TENDER AMENDMENT

Title: Infrastructure du terrain de camping Townsite, Parc national des Lacs-Waterton		
Solicitation No.: / N° de l'invitation : 5P420-17-5226/A	Amendment No.: / N° de modification de l'invitation : 001	Date: July 28, 2017 Date : 28 juillet 2017
GETS Reference No.: / N° de référence de SEAG : PW-17-00786661		
Solicitation Closes: / L'invitation prend fin :		
At: 02:00 PM	On: August 8, 2017	Time Zone: Mountain Daylight Time (MDT)
À : 14h00	Le : 8 août 2017	Fuseau horaire : Heure avancée des Rocheuses (HAR)
Address Inquiries to: / Adresser toute demande de renseignements à : Nicole Levesque-Welch		
Telephone No.: / N° de téléphone : (403) 292-4691	Fax No.: / N° de télécopieur : (403) 292-4475	Email Address: / Courriel : nicole.levesque-welch@pc.gc.ca
TO BE COMPLETED BY THE BIDDER (type or print) À ÊTRE COMPLÉTER PAR LE SOUMISSIONNAIRE (taper ou écrire en caractères d'imprimerie)		
Vendor/Firm Name – Nom du fournisseur/de l'entrepreneur

MODIFICATION 001

Réhabilitation du terrain de camping Townsite 20 juillet 2017, 13 h 30 (HAR) Parc national Waterton Lakes, 1 Compound Road

LIGHT BASE STANDARD

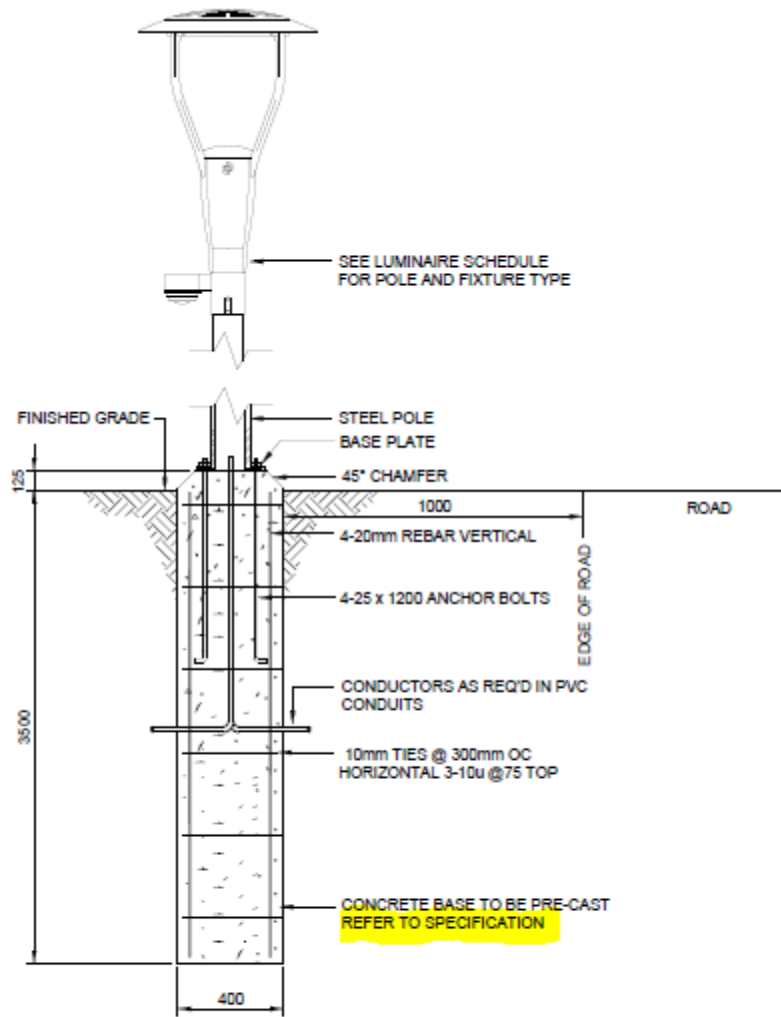
Q22 : Pourriez-vous fournir les spécifications conformément au plan E-1006, détail 8 – dalle de béton préfabriquée?

R22 : Plan E-1006, détail 8 – dalle de béton préfabriquée : « se reporter aux spécifications » doit être remplacé par « conformément aux spécifications du fabricant. Les dessins d'atelier doivent être soumis à l'approbation du représentant du Ministère avant la commande ».
